添付資料-1 変更点一覧

1. 日本機械学会 設計・建設規格 2020 の設計・建設規格 2012 からの変更点一覧

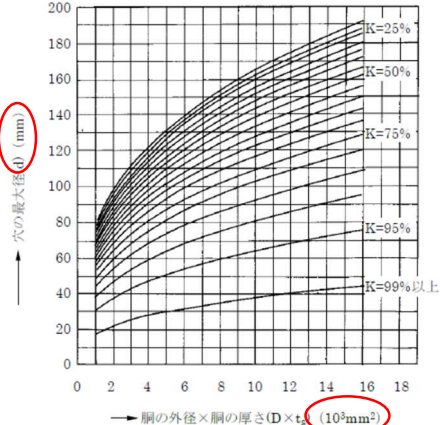
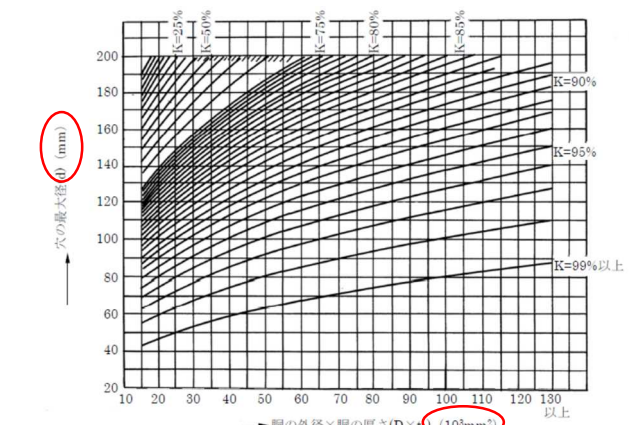
No.	頁	規定番号	変更内容	分類																																																
			<p style="text-align: center;">表 PVB-3556-1 応力係数 (円筒部)</p> <table border="1" style="margin-left: auto; margin-right: auto;"> <thead> <tr> <th rowspan="2">応力の区分</th> <th colspan="2">長手面</th> <th colspan="2">円周面</th> </tr> <tr> <th>内側すみ部</th> <th>外側すみ部</th> <th>内側すみ部</th> <th>外側すみ部</th> </tr> </thead> <tbody> <tr> <td>$\underline{\sigma n}$</td> <td>(略)</td> <td>(略)</td> <td>(略)</td> <td>(略)</td> </tr> <tr> <td>$\underline{\sigma t}$</td> <td>(略)</td> <td>(略)</td> <td>(略)</td> <td>(略)</td> </tr> <tr> <td>σr</td> <td>(略)</td> <td>(略)</td> <td>(略)</td> <td>(略)</td> </tr> </tbody> </table>  <p style="text-align: center;">図 PVB-3556-1 応力成分の定義</p> <p>→「PVB-3510(2)の円形の穴の周辺のピーク応力強さの疲労解析のうち内圧力については容器が PVB-3551～PVB-3555 に適合するときは表 PVB-3556-1 の応力係数を使用することができる。ここで、$\underline{\sigma t}$、$\underline{\sigma z}$、σr は図 PVB-3556-1 に示す応力成分、t は胴の厚さ(mm)、D は胴の内径 (mm) とする。</p> <p style="text-align: center;">表 PVB-3556-1 応力係数 (円筒部)</p> <table border="1" style="margin-left: auto; margin-right: auto;"> <thead> <tr> <th rowspan="2">応力の区分</th> <th colspan="2">長手面</th> <th colspan="2">円周面</th> </tr> <tr> <th>内側すみ部</th> <th>外側すみ部</th> <th>内側すみ部</th> <th>外側すみ部</th> </tr> </thead> <tbody> <tr> <td>$\underline{\sigma t}$</td> <td>(略)</td> <td>(略)</td> <td>(略)</td> <td>(略)</td> </tr> <tr> <td>$\underline{\sigma z}$</td> <td>(略)</td> <td>(略)</td> <td>(略)</td> <td>(略)</td> </tr> <tr> <td>σr</td> <td>(略)</td> <td>(略)</td> <td>(略)</td> <td>(略)</td> </tr> </tbody> </table>	応力の区分	長手面		円周面		内側すみ部	外側すみ部	内側すみ部	外側すみ部	$\underline{\sigma n}$	(略)	(略)	(略)	(略)	$\underline{\sigma t}$	(略)	(略)	(略)	(略)	σr	(略)	(略)	(略)	(略)	応力の区分	長手面		円周面		内側すみ部	外側すみ部	内側すみ部	外側すみ部	$\underline{\sigma t}$	(略)	(略)	(略)	(略)	$\underline{\sigma z}$	(略)	(略)	(略)	(略)	σr	(略)	(略)	(略)	(略)

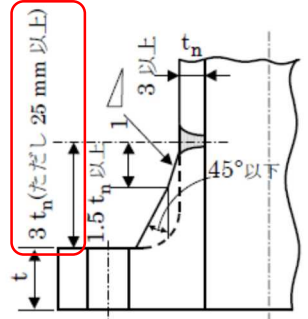
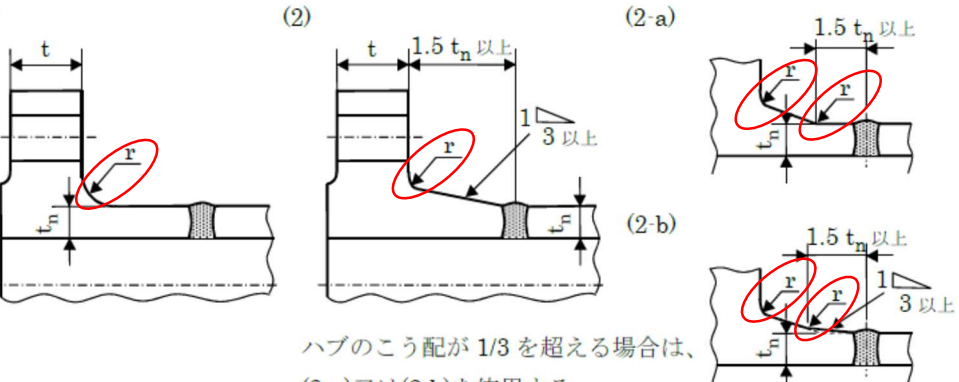
No.	頁	規定番号	変更内容	分類						
			<div style="display: flex; justify-content: space-around;"> <div style="text-align: center;">  <p>↑ 穴の最大径 d (mm)</p> <p>→ 胴の外径×胴の厚さ(D×t) (10³mm²)</p> <p>(略)</p> </div> <div style="text-align: center;">  <p>↑ 穴の最大径 d (mm)</p> <p>→ 胴の外径×胴の厚さ(D×t) (10³mm²) 以上</p> <p>(略)</p> </div> </div>							
110	I-4-100	PVC-3310 平板の厚さの規定 表 PVC-3310-1 K の値	<ul style="list-style-type: none"> 取付け方法(h)の平板の溶接部表面から 45° 以下の傾きを開先角度 45° 以下に変更 「全圧力」を「圧力による力」に、「裏当金」を「裏当て金」に変更 <p>「表 PVC-3310-1 K の値 (4/5)」</p>

No.	頁	規定番号	変更内容		分類	
			(i)  $t_{w1} + t_{w2} \geq 2t_s$ $t_{w1} \geq t_s$	平板が胴又は管の端に突合せ溶接され、平板の一部が胴又は管にはまり込んで溶接の裏当て金の作用をする場合であって、 t_{w1} と t_{w2} の和が胴又は管の厚さの 2 倍以上、 t_{w1} が胴又は管の厚さ以上で、かつ胴又は管の厚さが継目のない胴又は管の計算上必要な厚さの 1.25 倍以上である場合。	(略)	
表 PVC-3310-1 K の値 (5/5)						
			取付け方法	K の値		
			(m) 平板が胴またはフランジにボルトで締付けられた場合であって、ボルトを締付けることによって平板がさら形になる傾向を生じ、圧力が平板を取り付けるフランジ側から平板に作用する場合。	$0.20 + \frac{1.0Fhg}{Wd}$ F は、全体のボルトに作用する力 (N) hg は、ボルトのピッチ円の直径と d との差の 1/2 (mm) W は、パッキンの外径または平板の接触面の外径内の面積に作用する <u>圧力による力 (N)</u> ただし、 t_n の厚さについては次式で求める値を K の値とする。 $\frac{1.0Fhg}{Wd}$

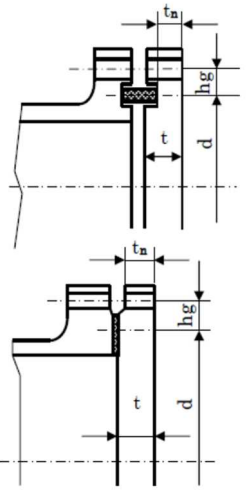
No.	頁	規定番号	変更内容	分類
		クラス 2 容器 継手区分 C の構造	<p>部の勾配有無で(2-a)と(2-b)に区分、以降図番号を繰り下げ</p> <ul style="list-style-type: none"> ・一体型フランジのハブの勾配が 1/3 より大きい部分がある場合のハブ長さ「$3t_n$ (ただし 25mm 以上)」を削除 ・備考欄に一体型フランジのハブのすみの丸み r 寸法規定を追加 <p>(1)</p>  <p>「</p> <p>(1) (2) (2-a) (2-b)</p>  <p>ハブのこう配が 1/3 を超える場合は、(2-a)又は(2-b)を使用する。</p> <p>→ 「 [備考] r : すみの丸み (mm)。0.25t_n 又は 4.5mm のうちいずれか大きい方以上 (略)」</p>	③ ③
115	I-4-123	図 PVC-4212-1 クラス 2 容器継 手区分 C の構造	<ul style="list-style-type: none"> ・平板の溶接部表面から 45° 以下の傾きを開先角度 45° 以下に変更 ・溶接部よりの「出張り」を「出張りの有無」に変更 	③ ①

No.	頁	規定番号	変更内容	分類
		(8)	<p>(8) 溶接部よりの出張りは任意</p>  <p>「</p>	
			<p>(8) 溶接部よりの出張りの有無は任意</p>  <p>」 → 「</p>	
116	I-4-127	図 PVC-4212-2 クラス2容器 継手区分Cの構 造 備考2.	<p>・「裏あて金」を「裏当て金」に変更 「2. クラス2容器であって、片側溶接による場合は、<u>裏あて金</u>を使用する片側溶接または初層イナートガスアーク溶接によって行うこと。」 → 「2. クラス2容器であって、片側溶接による場合は、<u>裏当て金</u>を使用する片側溶接又は初層イナートガスアーク溶接によって行うこと。」</p>	①
117	I-4-136	図 PVC-4212-3 クラス2容器 継手区分Dの構 造(2012年版正 誤表を含む) 備 考3.	<p>・「裏あて金」を「裏当て金」に変更 「3. クラス2容器であって、片側溶接による場合は、<u>裏あて金</u>を使用する片側溶接（溶接後<u>裏あて金</u>を取り除いたものに限る）または初層イナートガスアーク溶接によって行うこと。」 → 「3. クラス2容器であって、片側溶接による場合は、<u>裏当て金</u>を使用する片側溶接（溶接後<u>裏当て金</u>を取り除いたものに限る）又は初層イナートガスアーク溶接によって行うこと。」</p>	①
118	I-4-141	PVD-1200クラス 3容器の規定の 特例	<p>・クラス3容器の特例規定を追加 「(なし)」 → 「PVD-1200クラス3容器の規定の特例」</p>	①
119	I-4-141	PVD-1210クラス 3容器の規定の 特例	<p>・クラス3容器はクラス1容器又はクラス2容器の規定に従うことができることを追加 「(なし)」 → 「PVD-1210クラス3容器の規定の特例 クラス3容器はPVD規定に従う代わりにPVB規定又はPVC規定に従ってもよい。」</p>	③
120	I-4-141	PVD-2120材料に 関する熱処理に	<p>・「焼きもどし」を「焼戻し」に変更 「PVD-2110の規定にかかわらず、材料の規格のうち熱処理に関わる部分については、必要に応じ、オース</p>	①

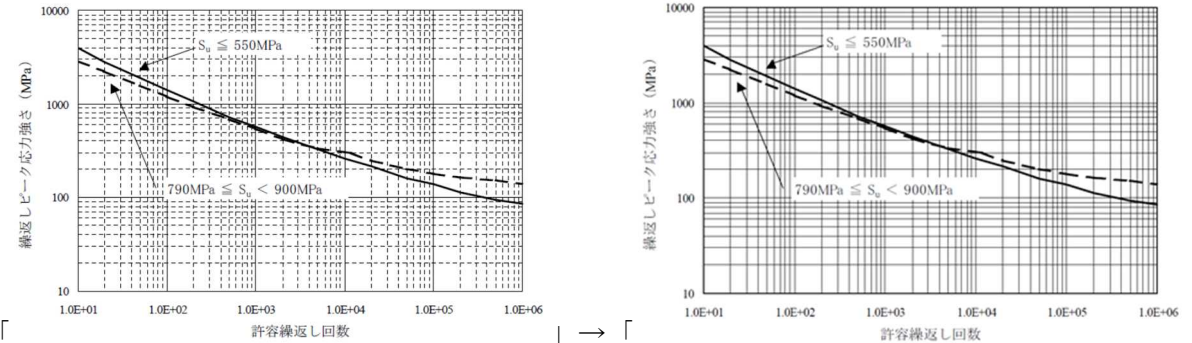
148	I-4-228	PVE-4220 クラス MC 容器の溶接部	<p>・規定の表現の見直し</p> <p>PVE-4220 クラス MC 容器の溶接部</p> <p>「クラス MC 容器の溶接部は、溶接規格 N-2050 に適合すること。」</p> <p>→ 「クラス MC 容器の溶接部は、溶接規格 N-2050 に適合しなければならない。」</p>	①
149	I-4-228	PVE-4230 溶接後熱処理	<p>・規定の表現の見直し</p> <p>「溶接後熱処理は、溶接規格 N-2090 に適合すること。」</p> <p>→ 「溶接後熱処理は、溶接規格 N-2090 に適合しなければならない。」</p>	①
150	I-4-229	図 PVE-4213-1 クラス MC 容器継手区分 C の構造	<p>・継手区分 C の溶接部として図 PVD-4112-1 (1) を一体型フランジのハブの勾配有無で (1)、(2) に分け、溶接部の勾配有無で (2-a) と (2-b) に区分、以降図番号を繰り下げ</p> <p>・一体型フランジのハブの勾配が 1/3 より大きい部分がある場合のハブ長さ「3tn (ただし 25mm 以上)」を削除</p>	③ ③

No.	頁	規定番号	変更内容	分類
			<p>・備考欄に一体型フランジのハブのすみの丸み r 寸法規定を追加</p>  <p>(1)</p> <p>「備考」(略)</p>   <p>ハブのこう配が 1/3 を超える場合は、(2-a)又は(2-b)を使用する。</p>  <p>(2-a)</p>  <p>(2-b)</p> <p>→ 「(1) (2)</p> <p>「備考」 r : すみの丸み (mm)。0.25t_n 又は 4.5mm のうちいずれか大きい方以上</p>	③

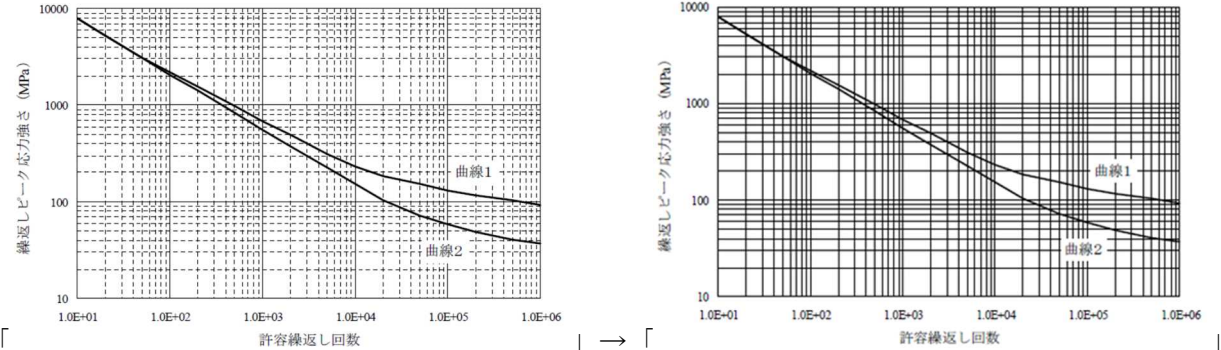
No.	頁	規定番号	変更内容	分類
			(略)」	
151	I-4-233	図 PVE-4213-2 クラスMC容器 継手区分Cの構 造(その2)(2/3)	<ul style="list-style-type: none"> ・取付け方法(i)の平板の溶接部表面から45°以下の傾きを開先角度45°以下に変更 ・溶接部よりの「出張り」を「出張りの有無」に、備考の「裏あて金」を「裏当て金」に変更 ・記載の適正化 「 <p>(8)</p> [備考] 1. (略) 2. 片側溶接による場合は、 <u>裏あて金</u> を使用する片側溶接又は溶け込み不良がなく十分な裏波が得られる溶接によって行うこと。 → 「 <p>(8)</p> [備考] 1. (略) 2. 片側溶接による場合は、 <u>裏当て金</u> を使用する片側溶接又は溶け込み不良がなく十分な裏波が得られる溶接によって行うこと。」	③ ①
152	I-4-239	図 PVE-4214-1	・図 PVE-4214-1 における記載場所の適正化 (誤記)	①

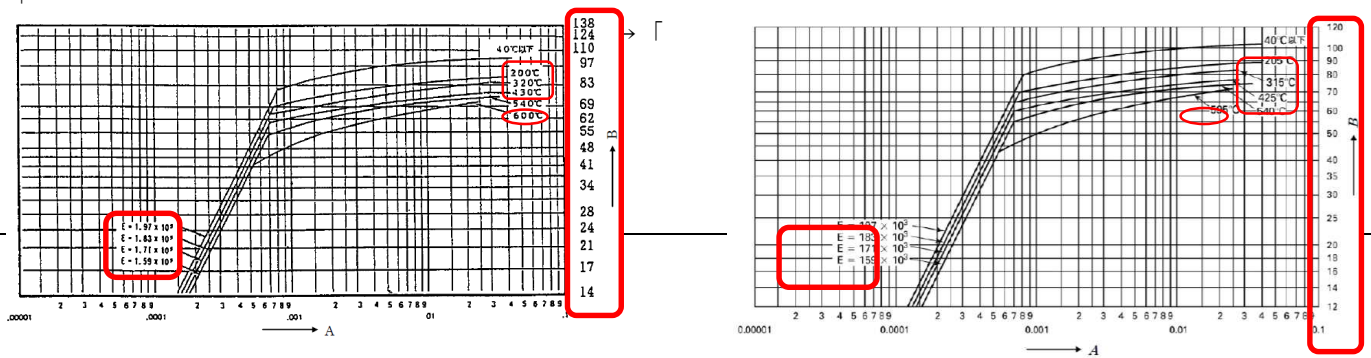
図 4	二	(略)	図 5	表 V	(略)	図 6	表 VI	(略)	図 7	二	(略)	図 8	表 VIII	(略)	図 9	二	(略)	図 10	二	(略)	図 11	表 XI	(略)	図 12	表 XII	(略)	図 13	表 X III	(略)	図 14	表 X IV	(略)	図 15	表 X V	(略)	図 16	表 X VI	(略)	図 17	表 X VII	(略)	図 18	表 X VIII	高ニッケル合金(NW4400)	図 19	二	(略)	図 20	二	(略)	図 21	表 X XI	耐食耐熱合金(GNCF1、NCF625)	
図 4	二	(略)																																																								
図 5	表 V	(略)																																																								
図 6	表 VI	(略)																																																								
図 7	二	(略)																																																								
図 8	表 VIII	(略)																																																								
図 9	二	(略)																																																								
図 10	二	(略)																																																								
図 11	表 XI	(略)																																																								
図 12	表 XII	(略)																																																								
図 13	表 X III	(略)																																																								
図 14	表 X IV	(略)																																																								
図 15	表 X V	(略)																																																								
図 16	表 X VI	(略)																																																								
図 17	表 X VII	(略)																																																								
図 18	表 X VIII	高ニッケル合金(NW4400)																																																								
図 19	二	(略)																																																								
図 20	二	(略)																																																								
図 21	表 X XI	耐食耐熱合金(GNCF1、NCF625)																																																								
117	187	Part3 第3章 図1 外圧チャ	<p>」</p> <p>・「図1 外圧チャート (形状に関するもの)」を拡大し(1/2)と(2/2)に分割(図は略)</p>	③
